東京電力福島第一原子力発電所事故に係る調査・分析の進め方及び 中間取りまとめ（2023年版）（案）に対する意見募集の結果

令和5年3月29日
原子力規制庁

別紙2 東京電力福島第一原子力発電所事故の調査・分析に係る中間取りまとめ（2023年版）（案）に対する御意見への考え方（案）

図1 ベントガスの流量配分の仮定

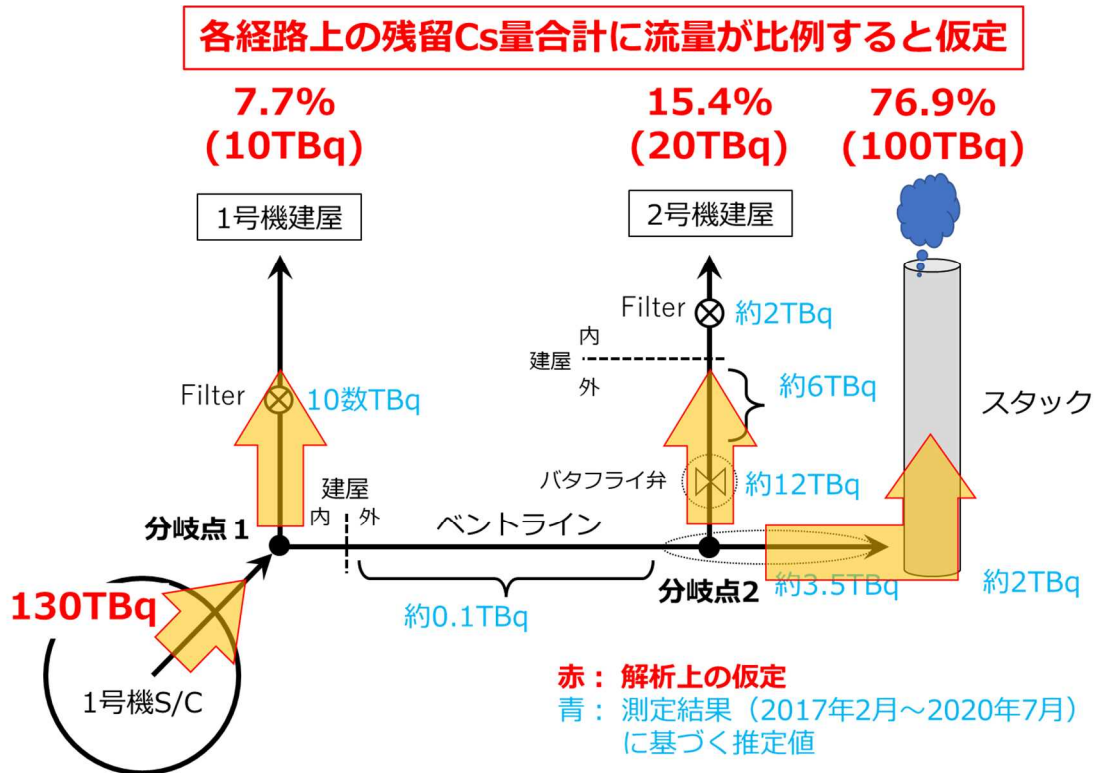
整理 番号	御意見	考え方
	<p>ントガスの逆流に関する境界条件を調整することにより」とされています。図1において、どこをどのように見直したのかを読み取ろうと試みましたが、情報量の多さもあり、よく分かりませんでした。図1については、もう少し情報量を減らすなどして、何に基づいて、どこをどのように見直したのか（また調整したのか）が分かるような形とできないでしょうか。</p> <ul style="list-style-type: none"> ➤ 本文 16 ページ 18 行目以降 図3を参照して、各場所の線量率を説明いただいています。文中の説明が図3の用語と対応していると、分かりやすくなる為、例えば図3に「トップヘッドフランジ」を追加するなど、対応して読めるようにすると、説明として分かりやすくなると思います。 ➤ 本文 19 ページ 1 行目 「シールドプラグ中央付近の南北に張り出した部分」という表現がどの箇所を指すのかが分かりにくい為、もう少し分かりやすい表現とするか、図示してはどうかと思います。 ➤ 本文 19 ページ 10 行目 「2つの測定結果（鉄筋を含めた 150cm 高さにおけるコリメータなしγ線線量計による測定・・・）」との表現があるが、鉄筋の有無は評価上の仮定であり、測定結果と切り分けた表現とした方がよいと考えます。 	<ul style="list-style-type: none"> ➤ 御意見を踏まえ、図3中にトップヘッドフランジの位置を追記するなどの修正を行います。 ➤ 御意見の箇所については、P17 において図4シールドプラグの継ぎ目（断面図）において構造を説明しているため、原案のとおりとします。 ➤ 御意見の通り「鉄筋の有無は評価上の仮定」ですが、ここでは、まさに「鉄筋の有無」により観測される周辺線量当量率がどの程度上下するかを検討していることから、測定された周辺線量当量率も影響を受けていることを誤解なく伝えるため、原案のとおりとします。
